### **Loovälja tee 7 kinnistu ehitusloa eelnõu kooskõlastamata jätmine**

Olete esitanud Transpordiametile korduvaks kooskõlastamiseks Harju maakonna Jõelähtme valla Liivamäe küla Loovälja tee 7 kinnistu ehitusloa eelnõu (menetlus nr 388797).

Ehitusluba antakse büroo- ja toomishoone ehitamiseks. Ehitusloa aluseks on Guru Projekt OÜ koostatud „Elcogeni büroo- ja tootmishoone. Eelprojekt. Projekti nr 5322101/AP-301. Projekti osa AR“ ja eriosade projektid mh peaprojekterija Norte OÜ koostatud „Elcogeni büroo- ja tootmishoone. Tööprojekt. Projekti nr 5322101. Projekti osa VKV“ (edaspidi *projekt*).

Joonis 1. Väljavõtte asendiplaanist (joonise nr VKV-4-01)

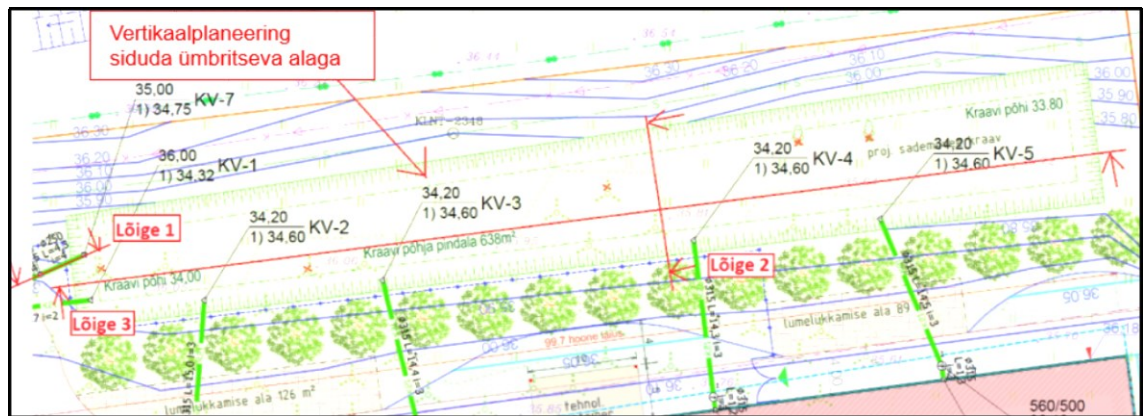
1. Märgive, et riigitee kraavid ei ole külgnevatele aladele eelvooludeks. Tulenevalt eeltoodust korrigeerida projekti seletuskirja, et sademeveesüsteemi eelvooluks on Pirita jõgi.
2. Asendiplaani joonisel tuleb tuua välja kõik kasutatud tingmärgid, mille seast puudub muuhulgas projekteeritava sademevee kraavi/tiigi tingmärk.
3. Projektis käsitleda selgelt ja üheselt mõistetavalt, kas projekteeritud kraavi/tiigi rajamine kuulub ehitusloa aluseks oleva projekti mahtu. Asendiplaani joonisel näidata korrektselt sademevee kraavi/tiigi vertikaalplaneering (siduda see ümbritseva vertikaalplaneeringuga) ning esitada löikejoonised (vt *joonis I*).
